**Ref.:** Expediente sancionatorio  
ROL D-018-2019.

**Mat.:** Objeta Programa de  
Cumplimiento presentado por  
SCM MINERA LUMINIA  
COPPER CHILE S.A. y solicita  
su rechazo.

**SEBASTIÁN ALEJANDRO LEIVA ASTORGA**, Cédula de Identidad N°1 [REDACTED], en representación de la **ASOCIACIÓN DE PRODUCTORES Y EXPORTADORES AGRÍCOLAS DEL VALLE DE COPIAPÓ** (en lo sucesivo, "APECO"), RUT N° 72.122.200-4, de **LA COMUNIDAD DE AGUAS SUBTERRÁNEAS SECTOR N°1 "AGUAS ARRIBA DEL EMBALSE LAUTARO"**, RUT N° 65.124.977-5, de **LA COMUNIDAD DE AGUAS SUBTERRÁNEAS SECTOR N°2 "EMBALSE LAUTARO – LAPUERTA"**, RUT N° 65.104.018-3, de **LA COMUNIDAD DE AGUAS SUBTERRÁNEAS SECTOR N°3 "LA PUERTA – MAL PASO"**, RUT N° 65.104.135-k, apoderado de los denunciantes en el procedimiento sancionatorio seguido en contra de SCM MINERA LUMINA COPPER CHILE S.A. (en lo sucesivo, "SCM MLCC"), titular de la Resolución de Calificación Ambiental N°13/2010, de la Comisión Regional del Medio Ambiente de la Región de Atacama, y las Resoluciones de Calificación Ambiental N°151/2011; 017/2012; 57/2014; y 48/2014, todas de la Comisión de Evaluación de la Región de Atacama, respetuosamente decimos:

**Figura 1. Niveles de agua en los pozos de eficiencia de remediación depósito de arenas.**

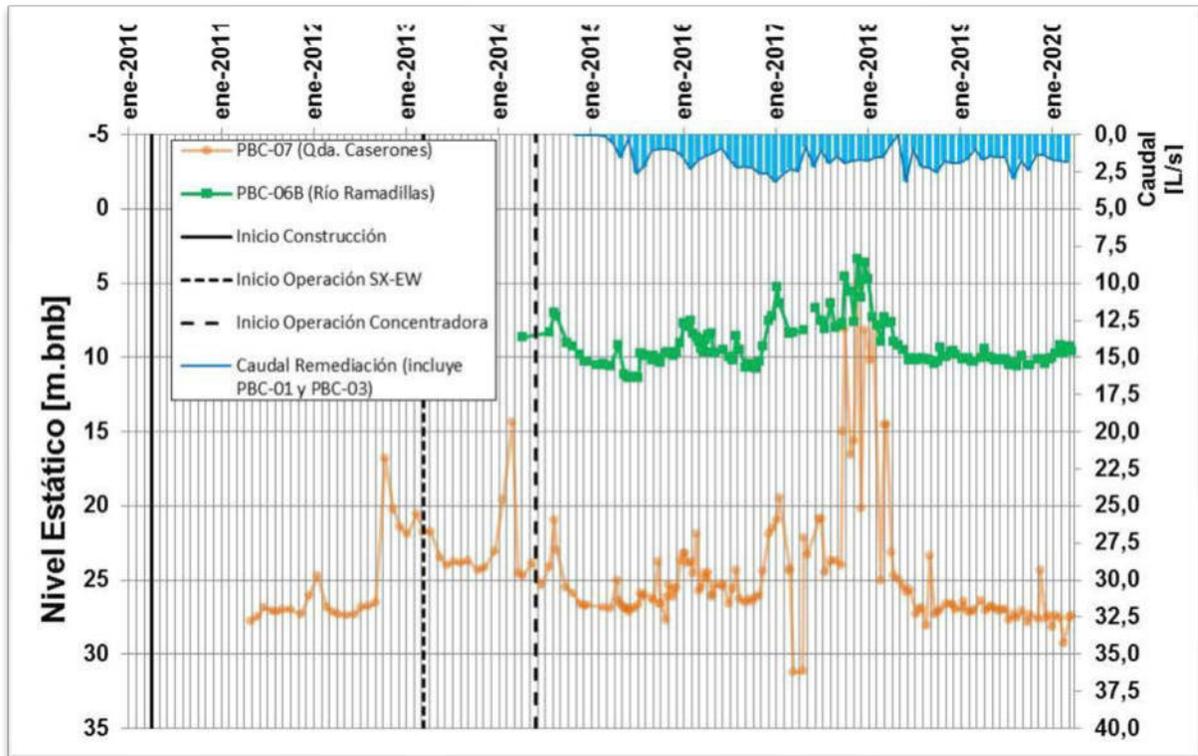
De la información entregada por SCM MLCC, es necesario señalar las incongruencias en los relatos planteados en el informe presentado en el Anexo 2.2 del PdCR.

**Figura 2. Niveles de agua en los pozos de eficiencia de remediación Depósito de Lamas**

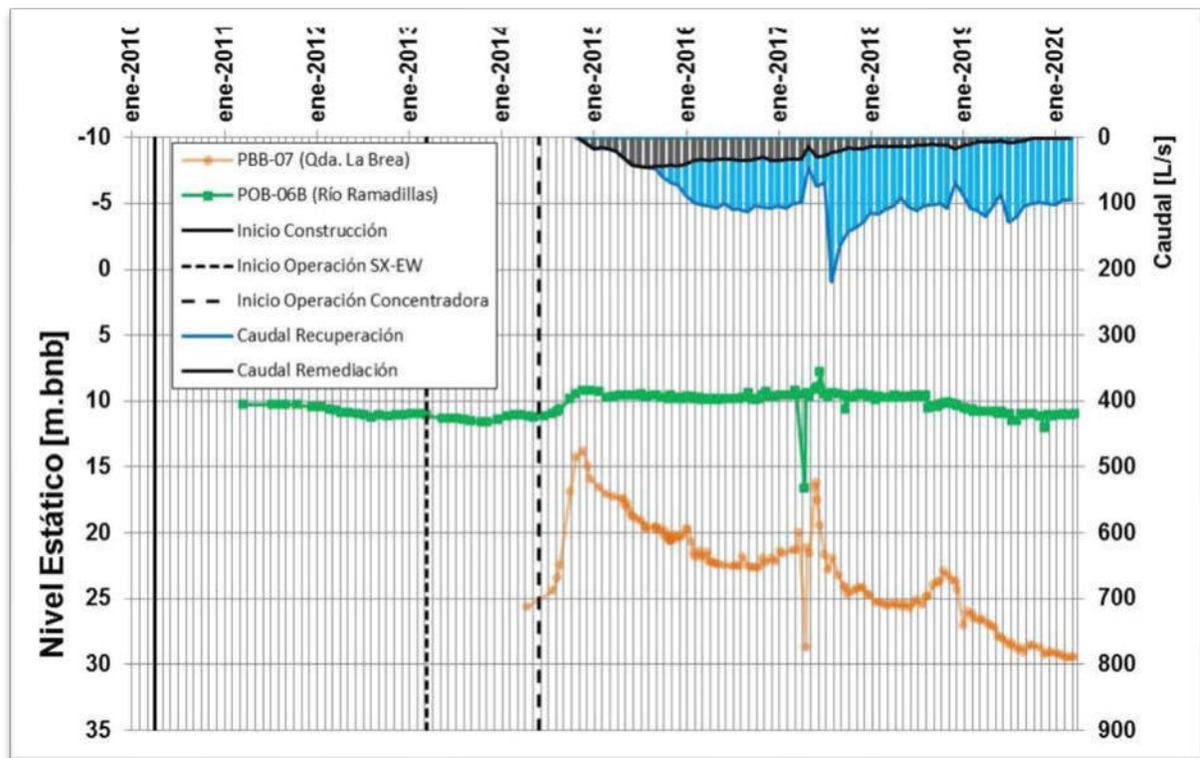
Para el caso de la evaluación de la evolución de los pozos de eficiencia de remediación del Depósito de Lamas, en el Anexo 2.2 del PdCR, sección 5.2, SCM MLCC incluye un escueto análisis de los pozos PBB – 07 y POB – 06B. La Figura a continuación resume los datos entregados.

**Figura 4. Sección transversal del muro y respectivas etapas de crecimiento**

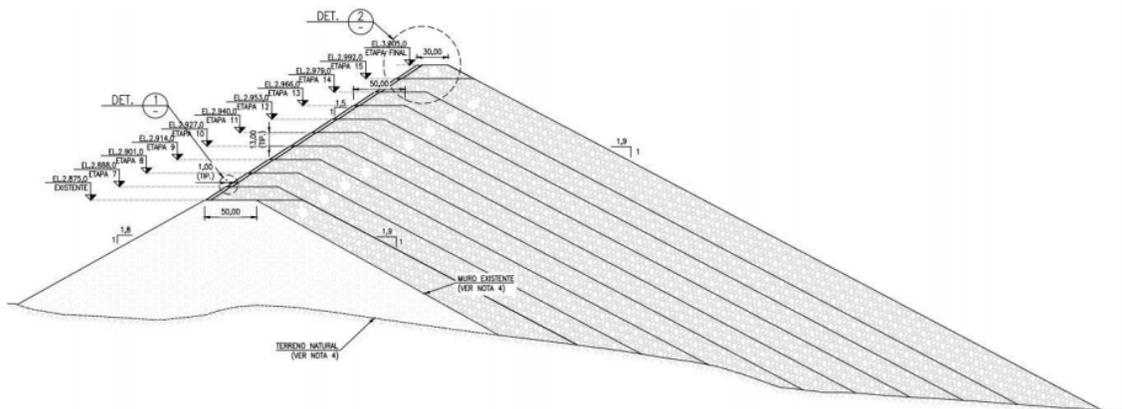
Lo anterior, no solo repercute en un aumento en el volumen de embalsamiento de lamas, sino que el crecimiento diagonal del muro generará necesariamente un desplazamiento de los pozos de recuperación, como indica SCM MLCC, en el capítulo 7 Plan de Mitigación del EIA (pp. 10) – acompañado en el Apartado N°1 de este documento -.

**Figura 5. Nivel de pH histórico en pozo LM – 10**

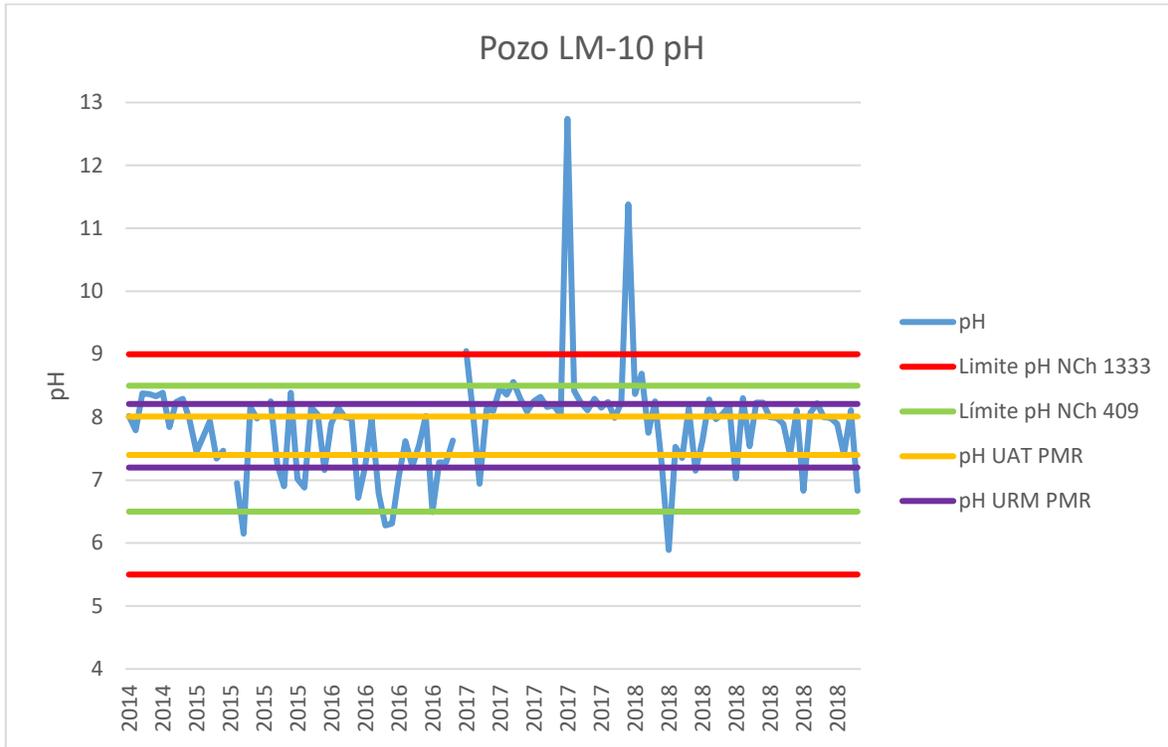
De la Figura anterior, se evidencia un claro aumento en los niveles de pH por sobre los límites máximos permitidos en la NCh 1.333 y el NCh 409 en distintos hitos. Complementario a lo anterior, es necesario destacar que existe una evidente fluctuación constante del pH a lo largo de las mediciones históricas, excediendo los límites máximos permitidos en varias instancias. Por lo anterior, es dable concluir que las alteraciones en el parámetro pH no son un evento aislado asociado a un único evento de derrames de lamas, sino que corresponde a un evento frecuente asociado a otros factores – incluido el derrame de lamas – asociados a la operación de la minera. De igual manera, en el gráfico anterior se visualiza que, si consideramos el instrumento de monitoreo vigente para SCM MLCC, correspondiente al Plan de Monitoreo Robusto, se sobrepasan claramente los límites establecidos para Umbral de Alerta Temprana, inclusive los del Umbral de Referencia Máxima.

Por otro lado, tal como se presenta en la Figura 5, que representa los datos del Pozo LM – 10, se incorporaron al análisis los límites máximos asociados al Plan de Monitoreo Robusto – Calidad (PMR Calidad), aprobado por la Dirección General de Aguas a través del Oficio N°470 del 11 de julio 2013. Este Plan de Monitoreo Robusto, fijó los límites máximos para el Umbral de Alerta Temprana (UAT) y Umbral de Referencia Máxima (URM).

- b. Para el pozo de monitoreo LM 10, el 45,28% de las mediciones tomadas, es decir, 48 de las 16 mediciones presentadas, supera claramente el Umbral de Referencia Máxima establecido en el Plan de Monitoreo Robusto Calidad.
- c. Tal como se sostiene en el informe acompañado en el Anexo 4.1 del PdCR, existen valores (3) que están completamente fuera de la media presente, y no representa el comportamiento “regular” o típico de los datos, pero que, del total de valores, existen 45 que se comportarían dentro del rango determinado por la media.

**Figura 6. Niveles históricos de pH en pozo LM – 36**

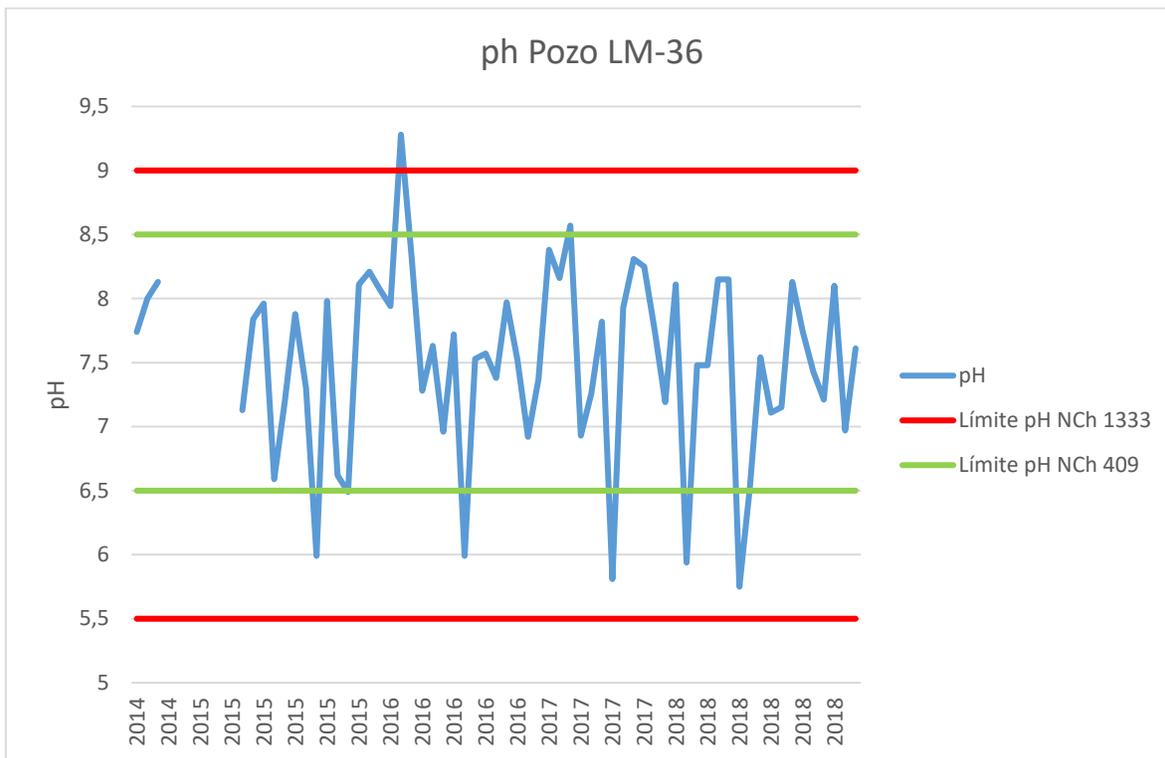
Es completamente necesario destacar que, si consideramos como referencia la NCh 409, los límites máximos permisibles no solo son superados en el periodo declarado del derrame, sino más bien, evidenciaría un comportamiento cíclico y recurrente.
